Procès-verbal de contrôle d'une installation électrique en BT et TBT

NON CONFORME

Rue Rue Jules Vieujant
 Numéro 21
 Boîte
 Postcode 1080
 Commune Molenbeek-Saint-Jean
 Pays Belgique

Visite de contrôle d'une ancienne installation électrique domestique d'une unité d'habitation lors de la vente sur la demande du vendeur selon (AR 08/09/2019) - RGIE Livre 1 - 8.4.2. et 8.2.1. et 4.2.4.3.

Image du tableau de repartition et de manoeuvre:

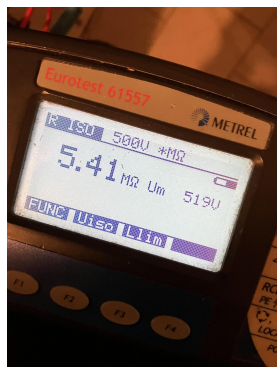
15.01 Le tableau de distribution n'est pas aisément accessible. (Livre 1 Sous-section 5.3.5.1.C.)

15.09 Potéger correctement les pièces nues sous tension et accessibles (Livre 1 Section 5.1.4. et 4.2.2.3.)

15.10 Obturer les ouvertures non utilisées du tableau ou coffret (Livre 1 Section 5.1.4. et 4.2.2.3.)

15.11 Les connexions internes au tableau ou la section des rails de distribution est insuffisante (Livre 1 Sous-section 4.4.1.1. et 4.4.1.5.)

15.13 La tension nominale de service n'est pas indiqué clairement sur le tableau (Livre 1 Sous-section 3.1.3.3.)

15.14 Absence d'un interrupteur omnipolaire qui permet de mettre le tableau complet hors tension. (Livre 1 Sous-section 5.3.5.1.B. et note)

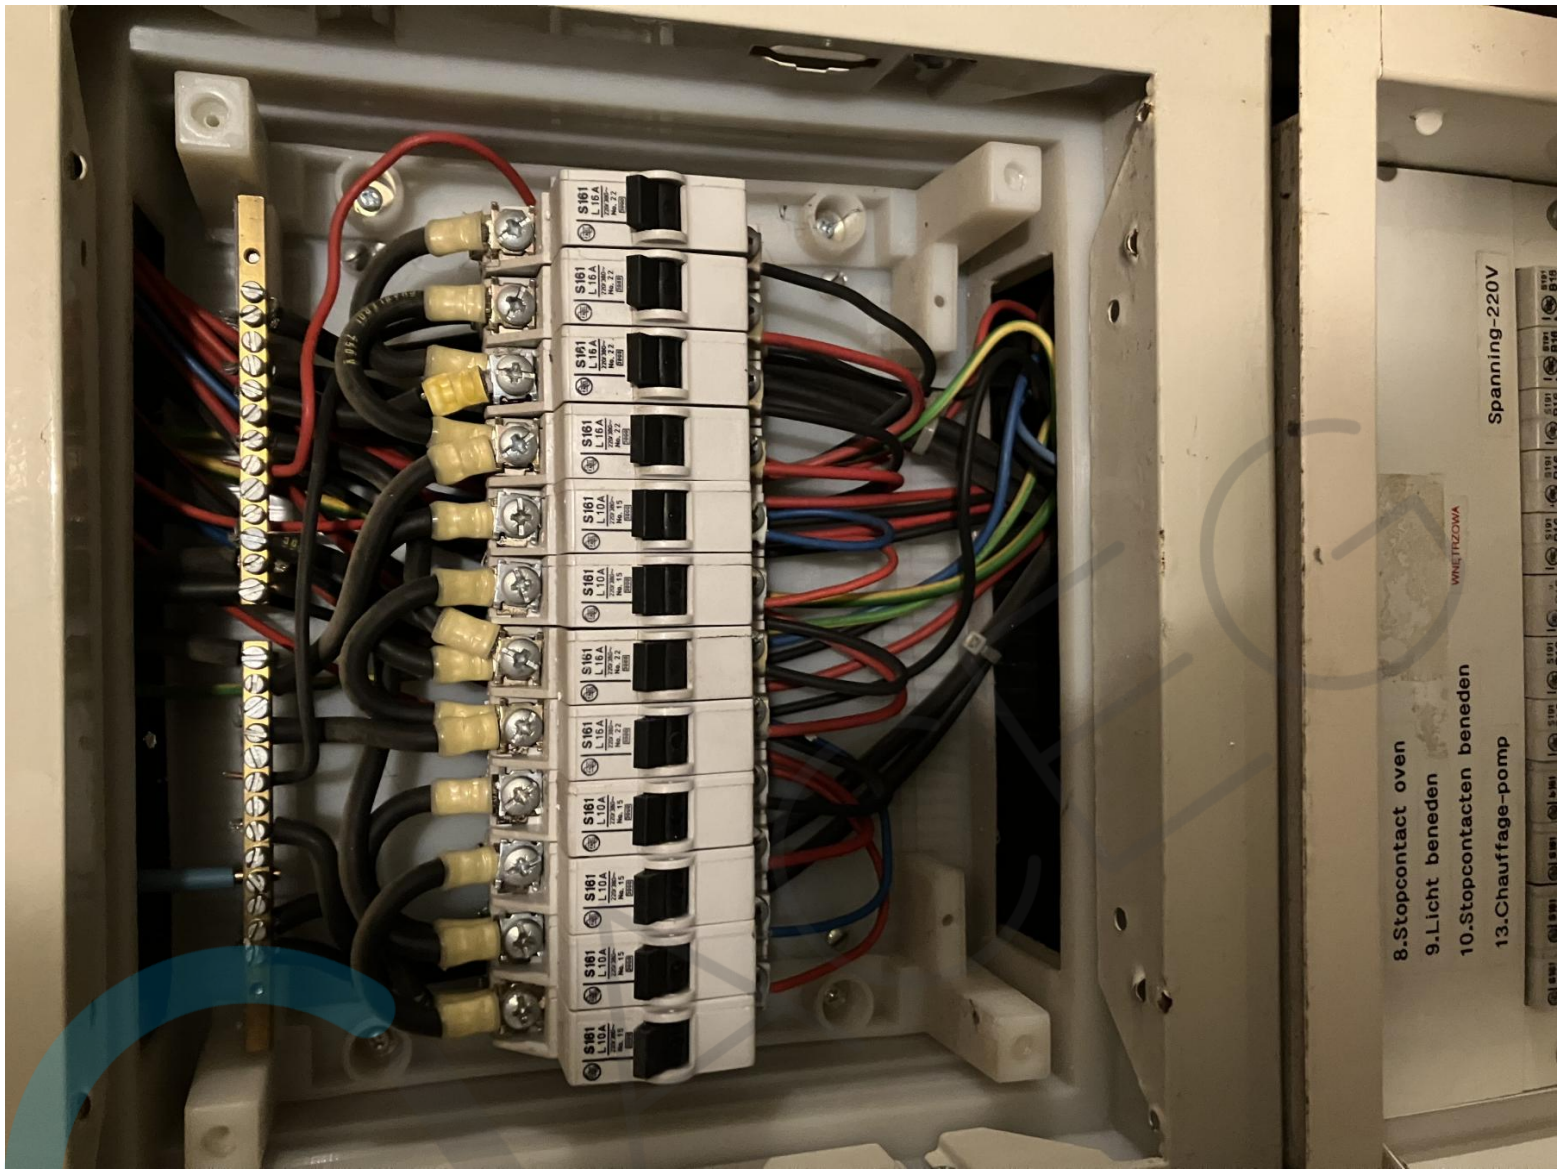
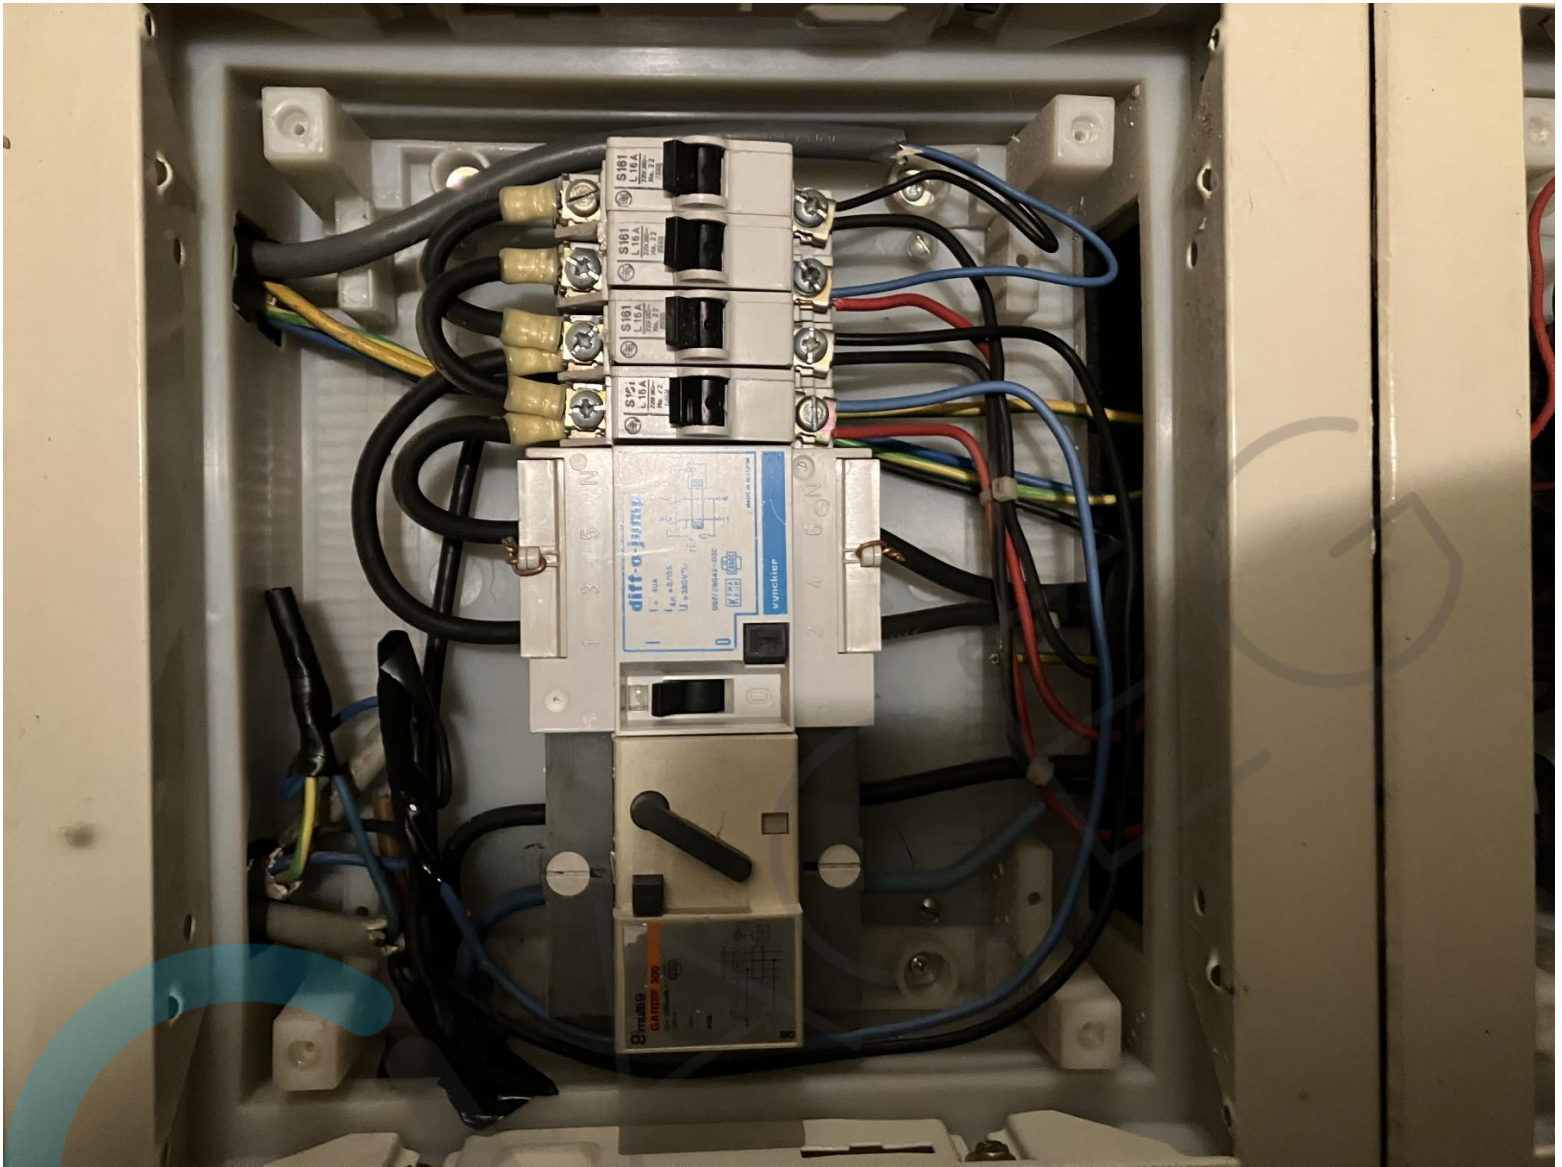
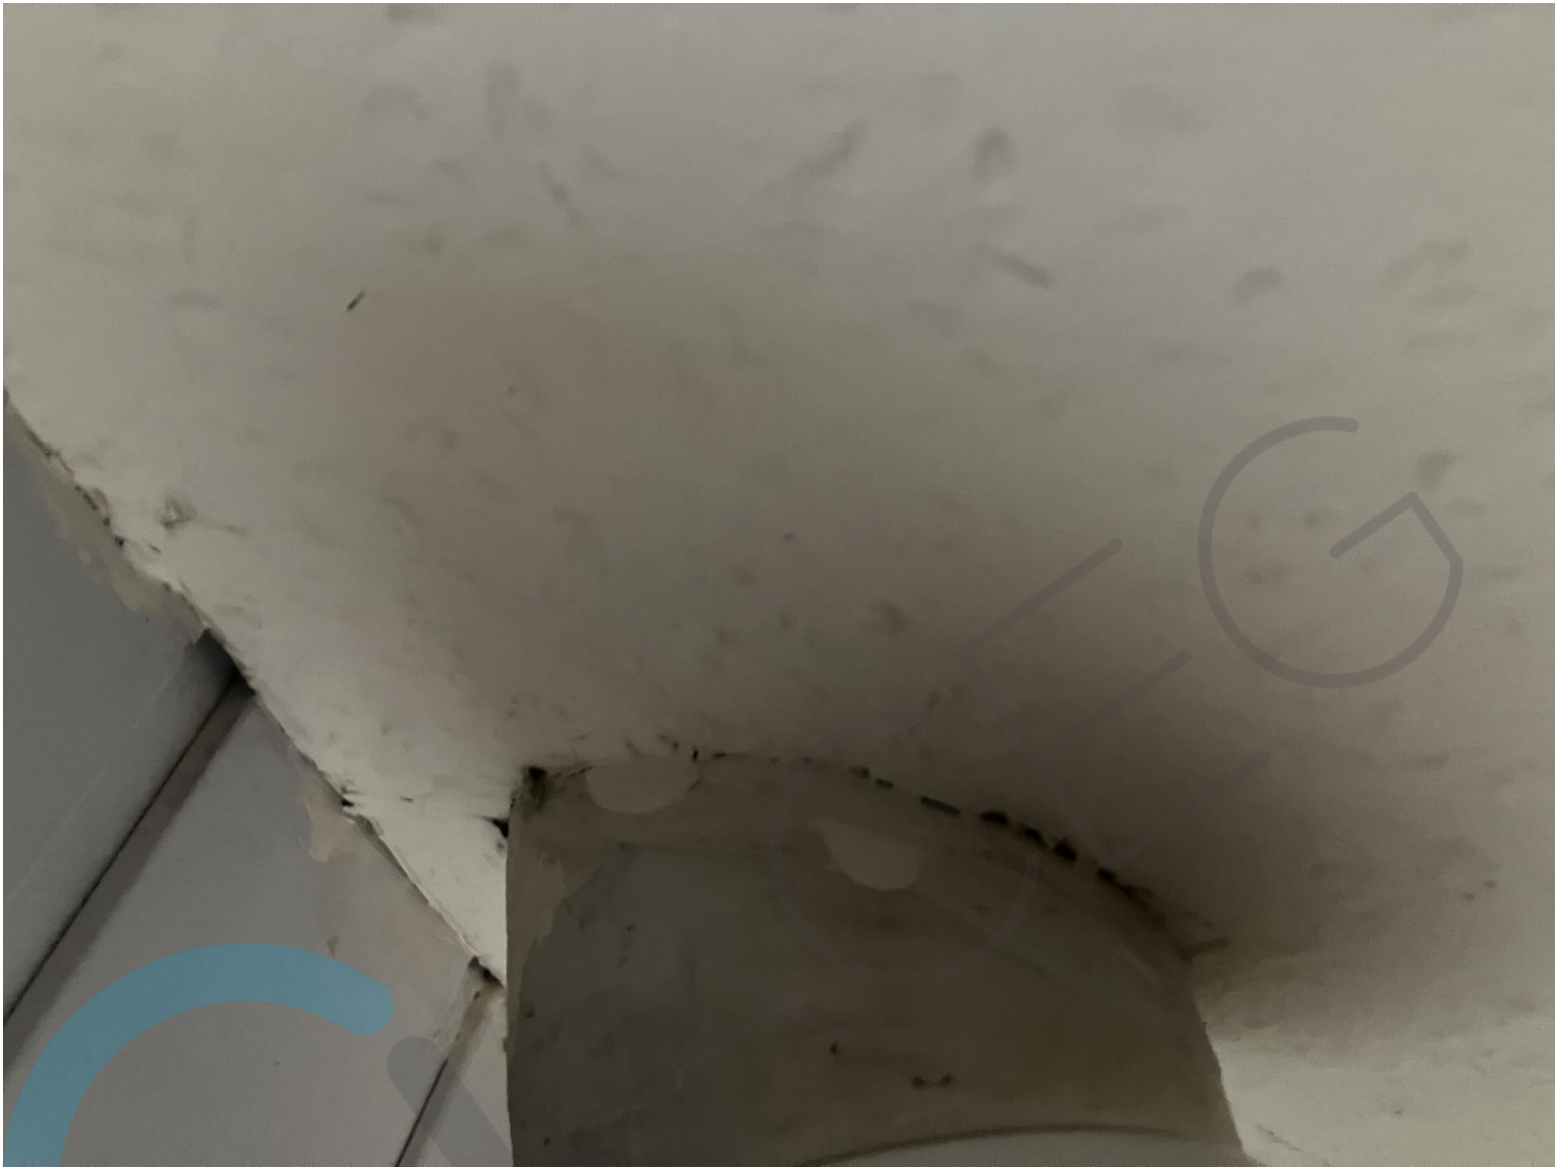
18.20 Les canalisations endommagées suite à un mauvais contact ou surcharge sont à remplacer. (Voir photo en annexe)
